大間原子力発電所

敷地ごとに震源を特定して策定する地震動のうち

(コメント回答その3)

(F-14断層, 及び奥尻3連動による地震の地震動評価)

断層モデルを用いた手法による地震動評価結果 【③ 断層傾斜角の不確かさケース 加速度時刻歴波形】

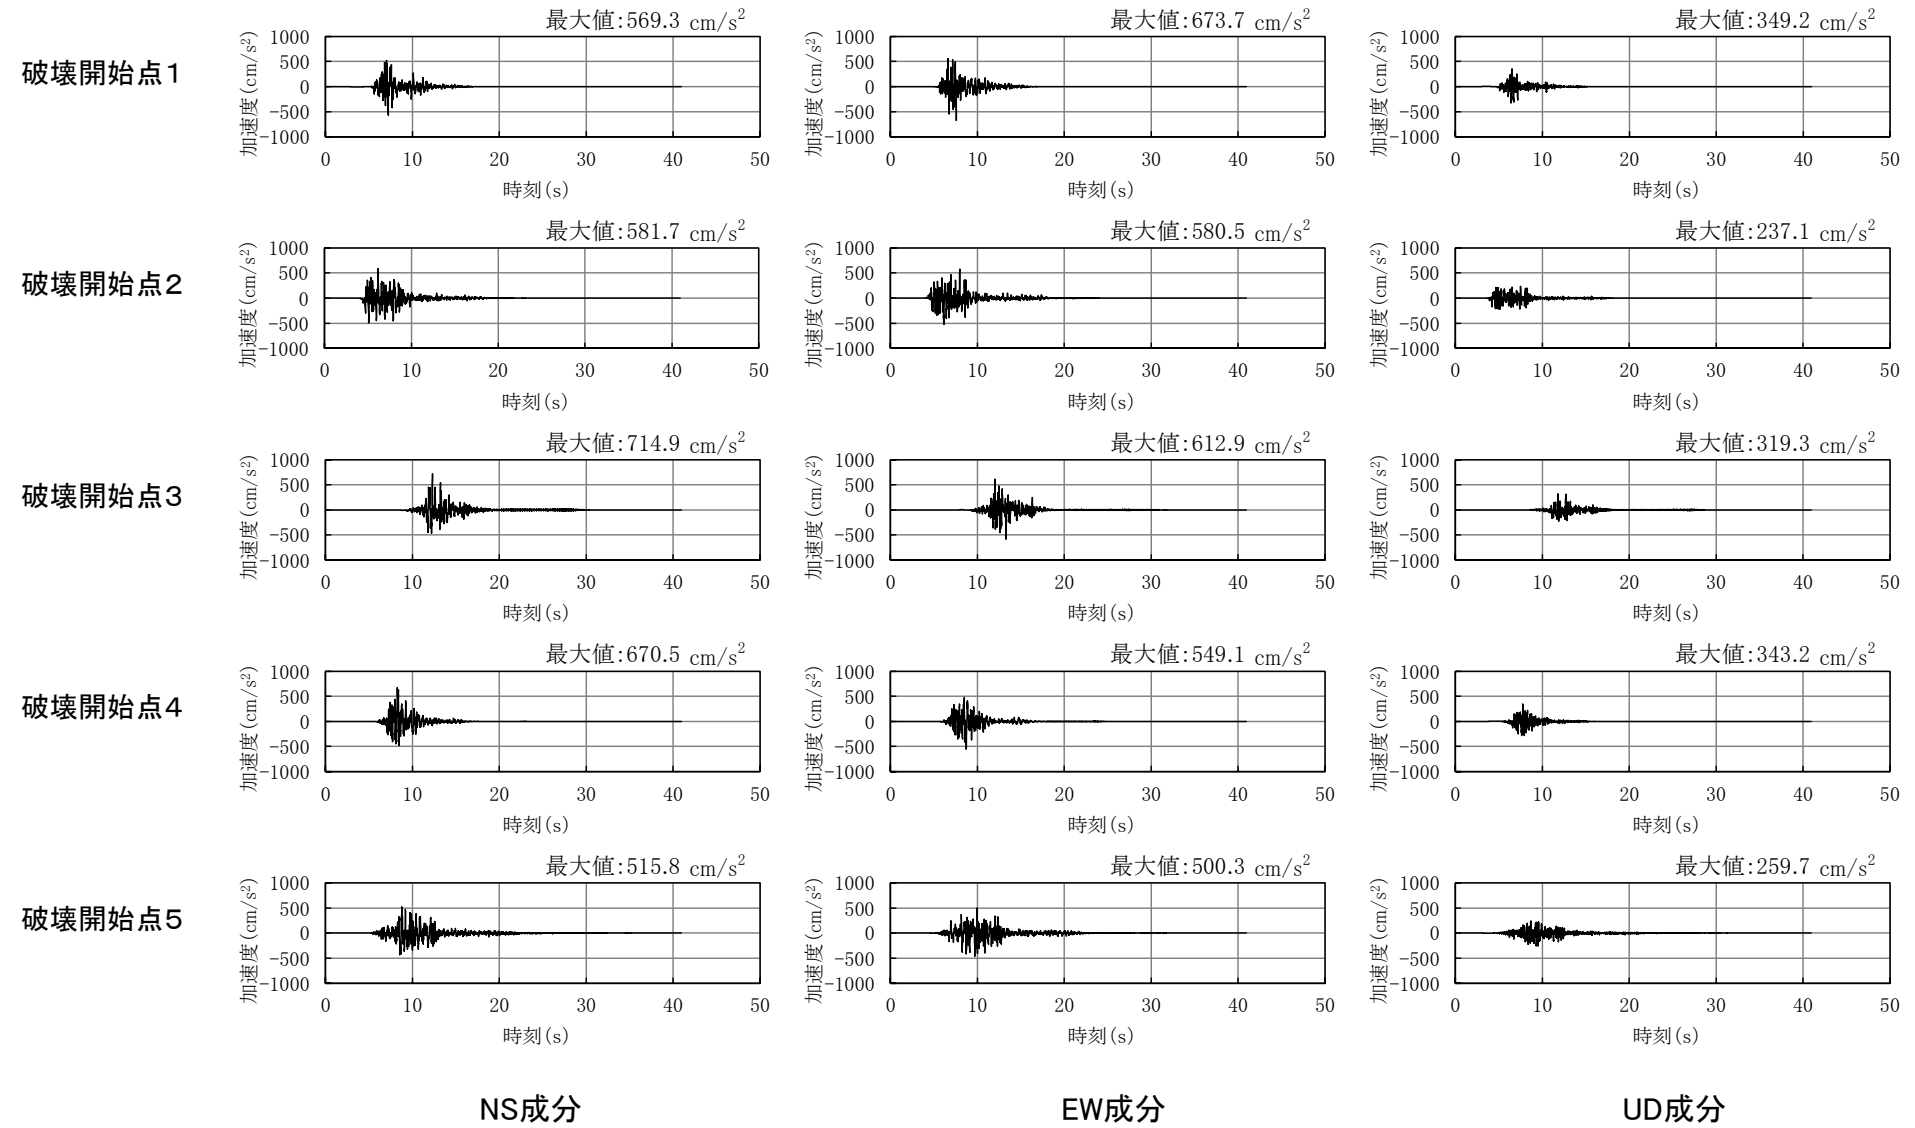
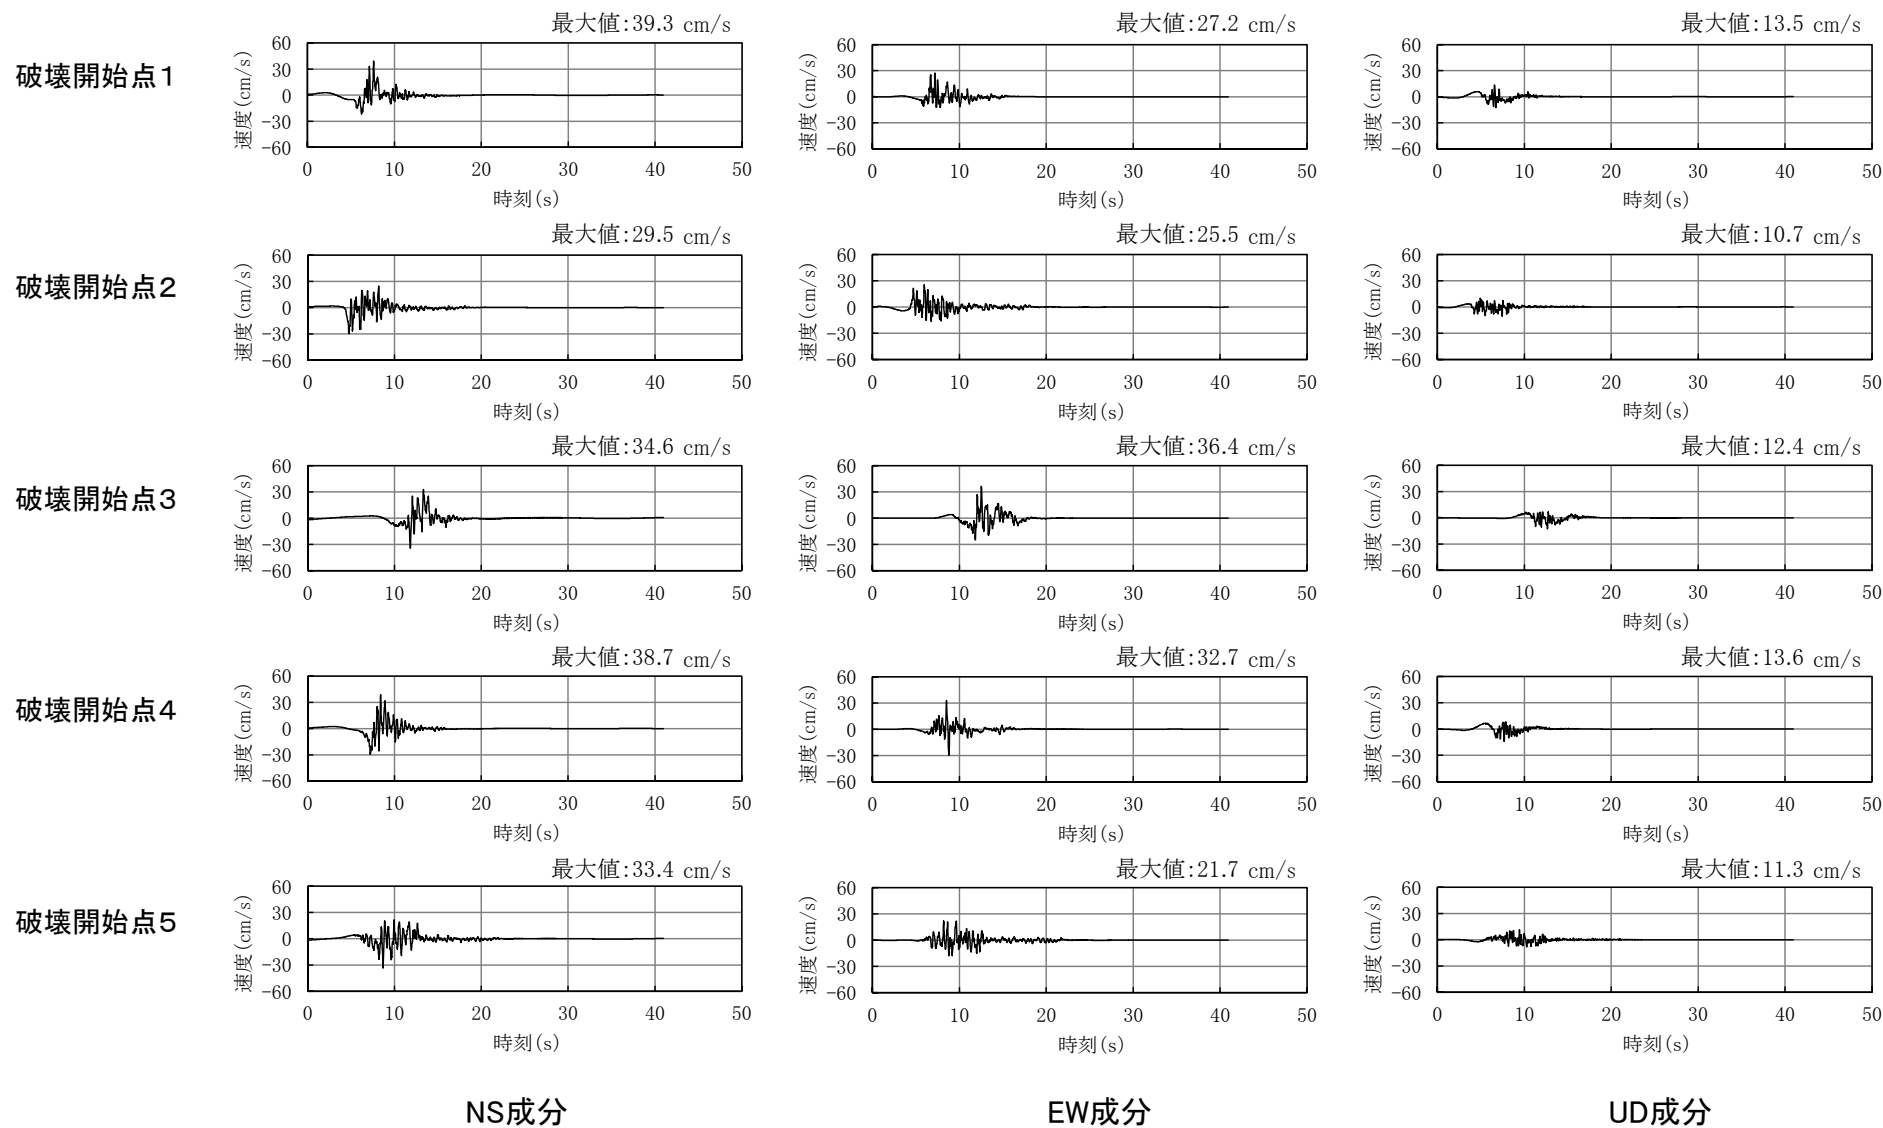
地震動解析の入力ミスにかかわる
評価結果の誤りを修正した。

断層モデルを用いた手法による地震動評価結果 【④ 短周期レベルの不確かさケース 加速度時刻歴波形】

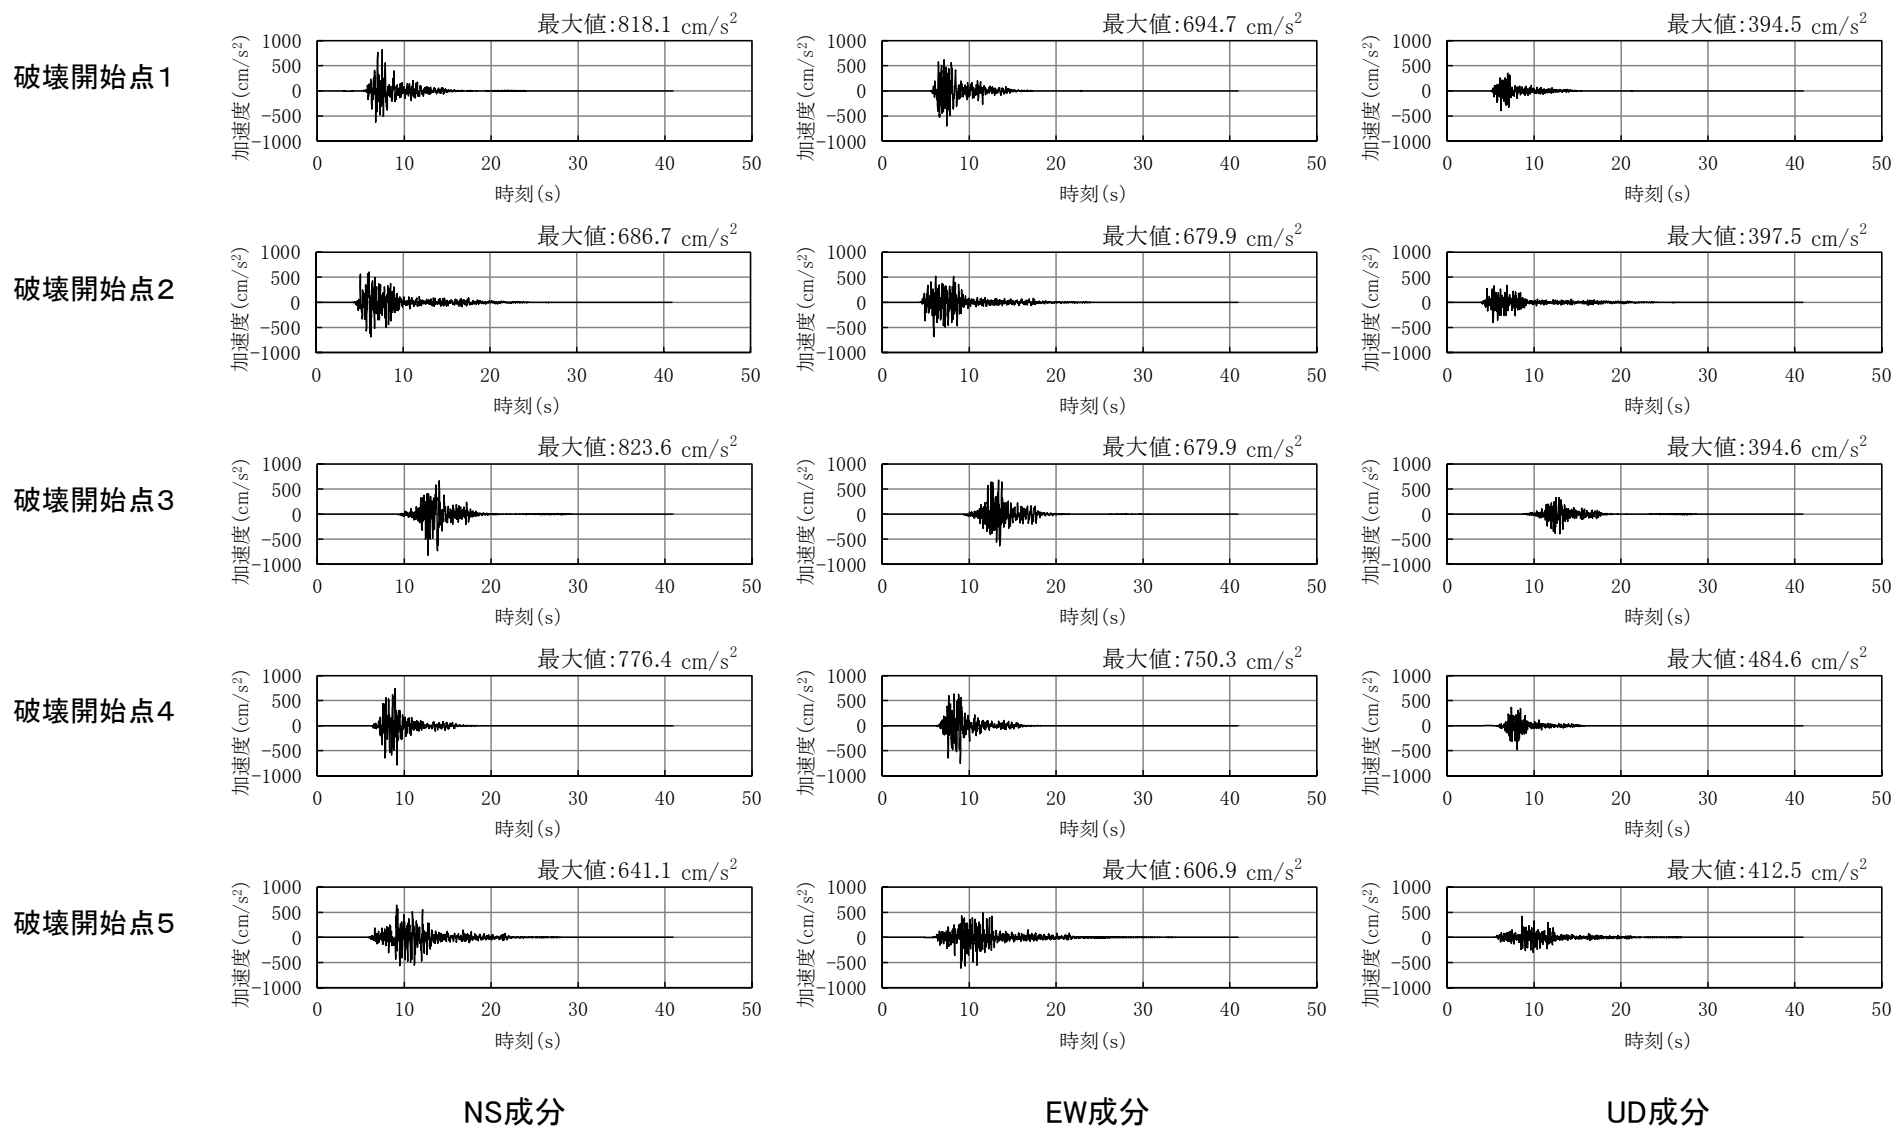
地震動解析の入力ミスにかかわる
評価結果の誤りを修正した。

断層モデルを用いた手法による地震動評価結果 【④ 短周期レベルの不確かさケース 速度時刻歴波形】

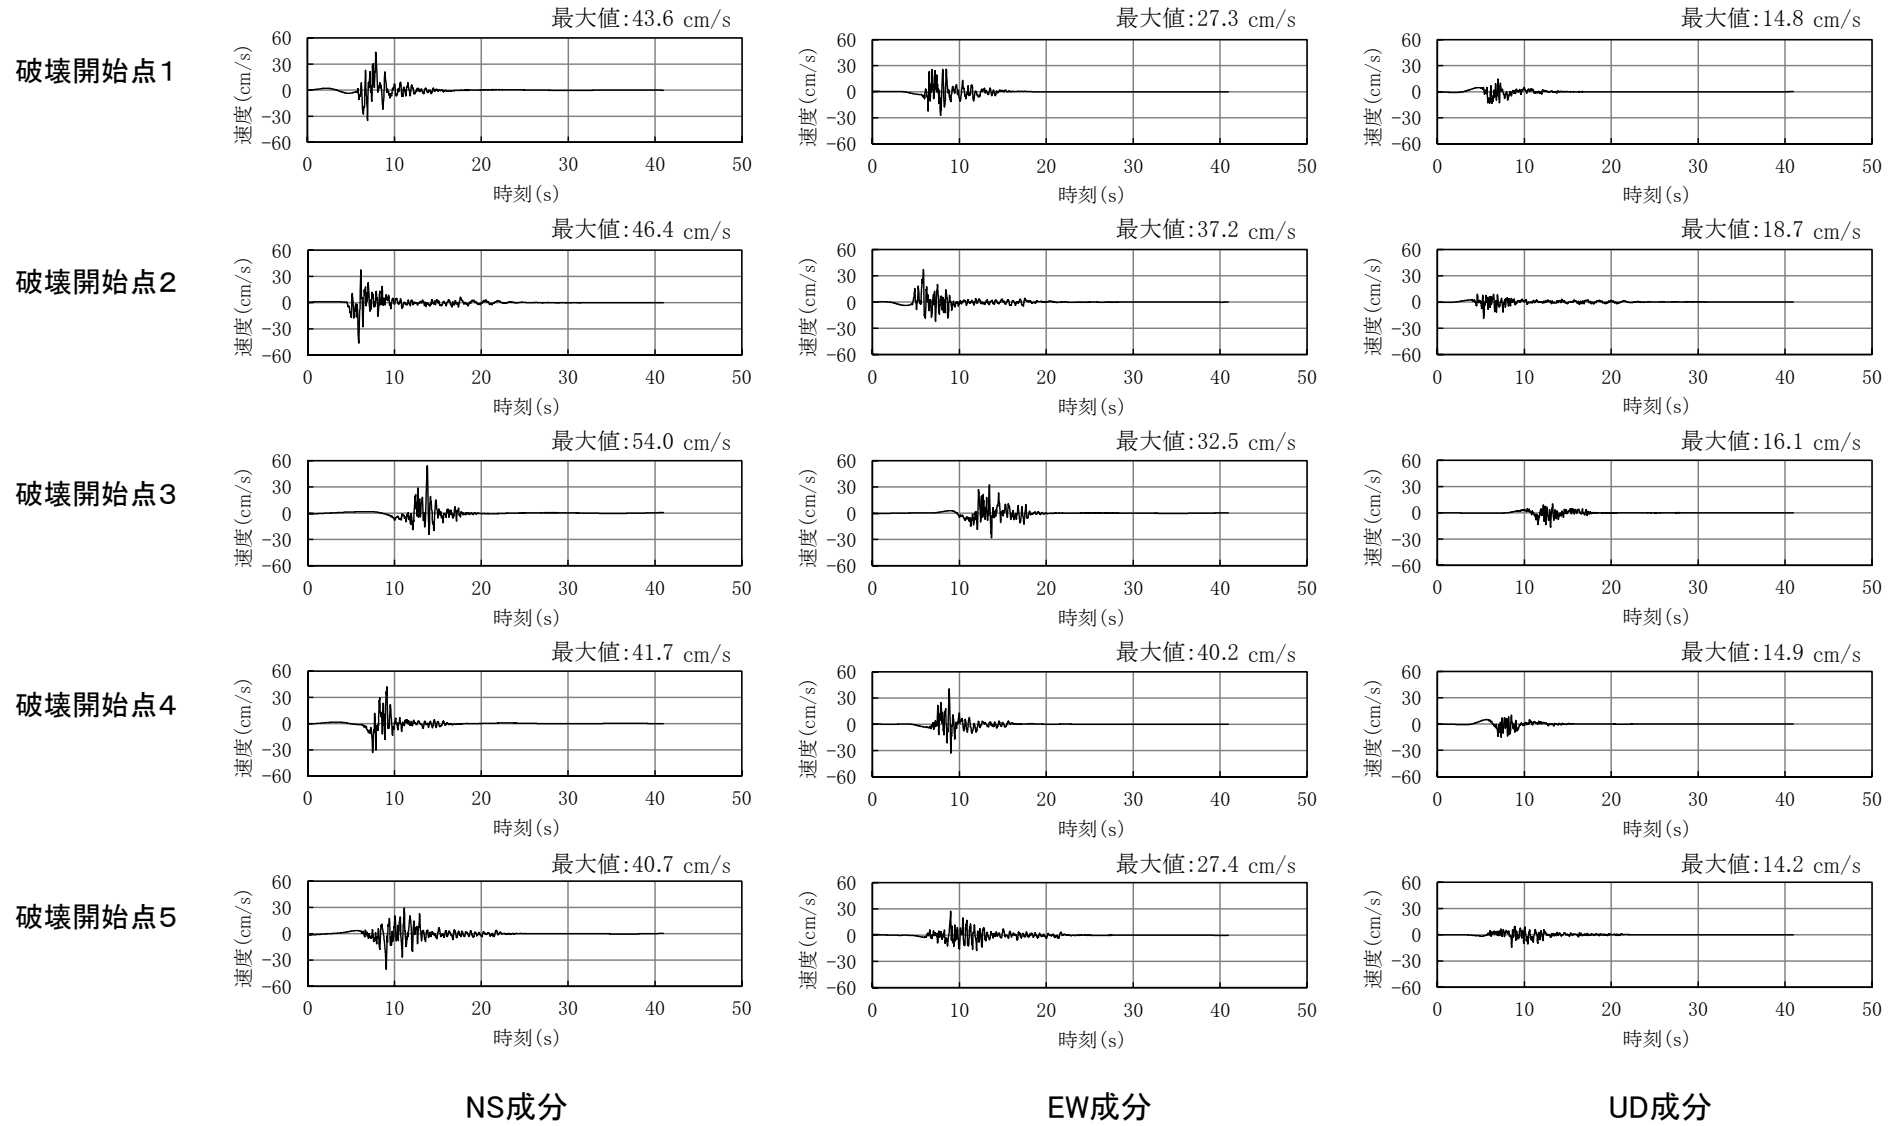
地震動解析の入力ミスにかかわる
評価結果の誤りを修正した。

断層モデルを用いた手法による地震動評価結果のまとめ

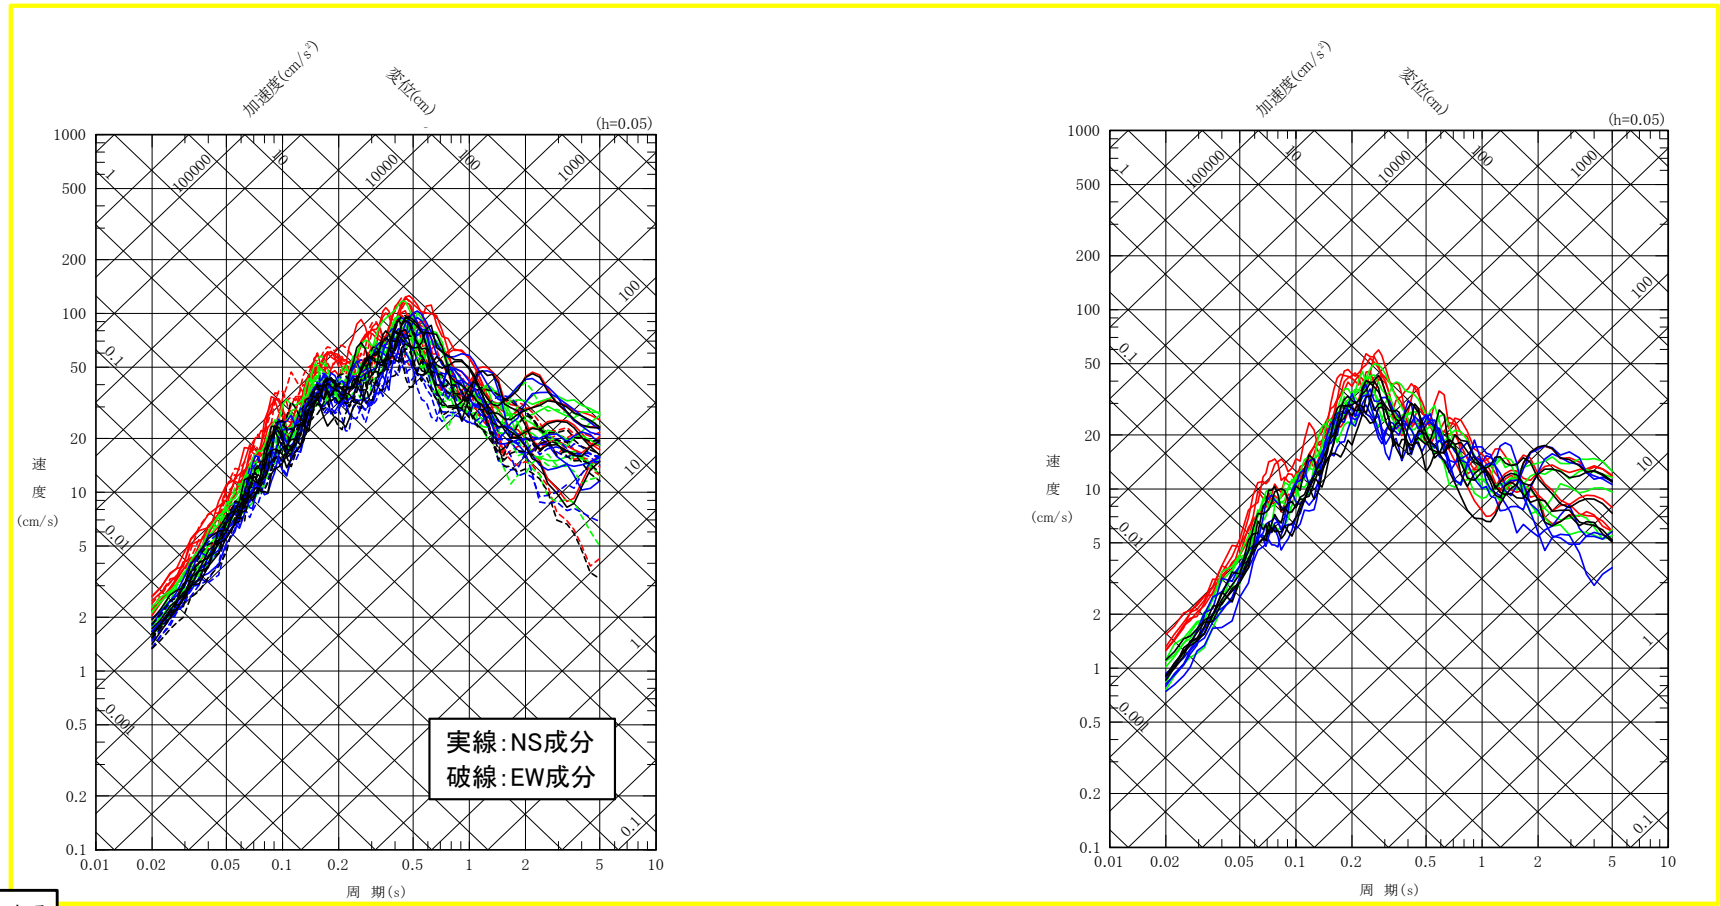
地震動解析の入力ミスにかかわる評価結果の誤りを修正した。

②基本ケースの震源モデルの考え方(8/13):破壊開始点の設定(1/6)

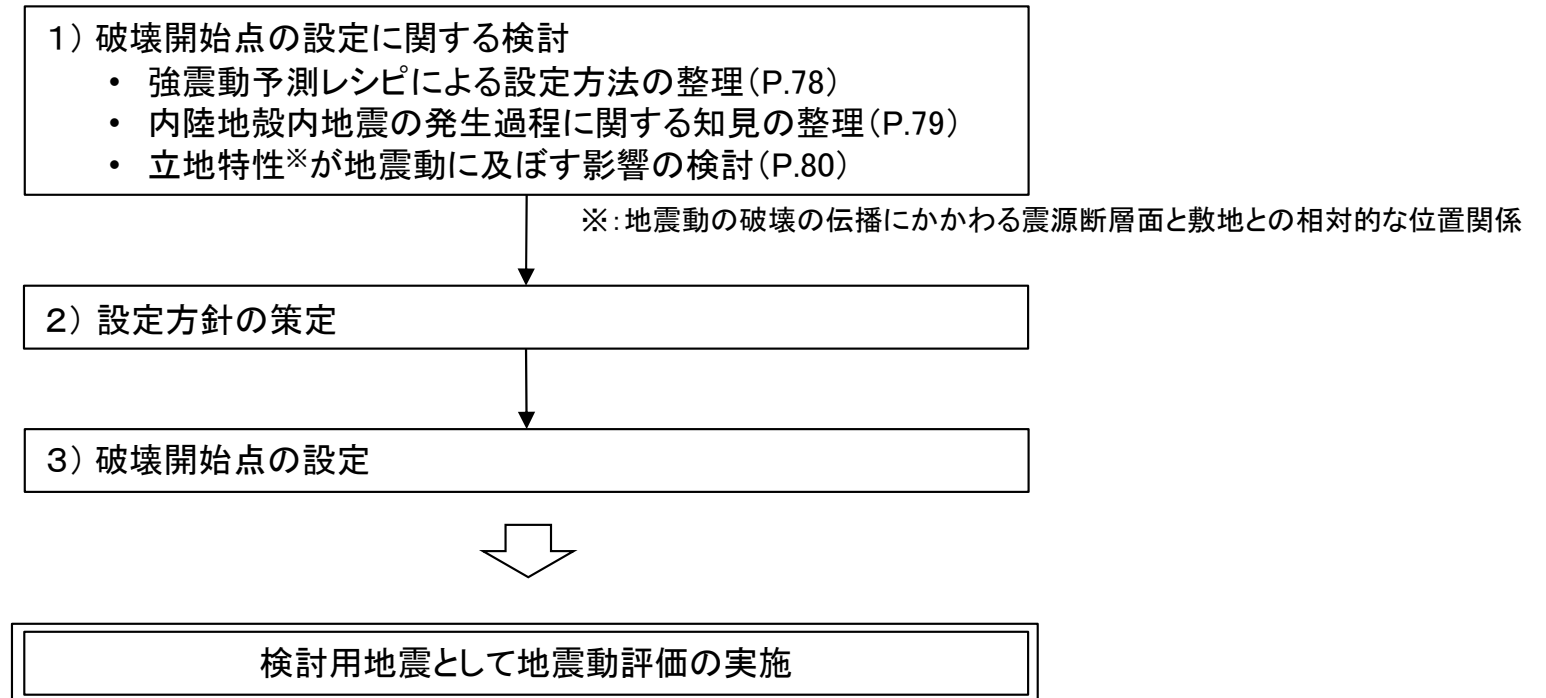
コメントNo.S4-28

- 破壊開始点の設定方針は、強震動予測レシピ、内陸地殻内地震の知見及び立地特性を考慮のうえ、以下のとおり策定する。

【断層傾斜方向】立地特性からは破壊開始点の位置の違いによるディレクティビティ効果は考えにくいいため、内陸地殻内地震の発生過程に関する知見を重視し断層下端に設定する。

【断層走向方向】立地特性からは破壊開始点の位置の違いによるディレクティビティ効果は考えにくいですが、断層長さが137kmと長く、3つのセグメントから構成されるため、セグメントごとにアスペリティ中央下端の他、アスペリティ端部下端及びセグメント端部下端に複数ケースを設定する。なお、断層走向方向には、3つのアスペリティを配置しており、複数のアスペリティからの地震波の主要動部が重なって敷地に到達することが考えられるため、到達状況を破壊開始点ごとに確認する。
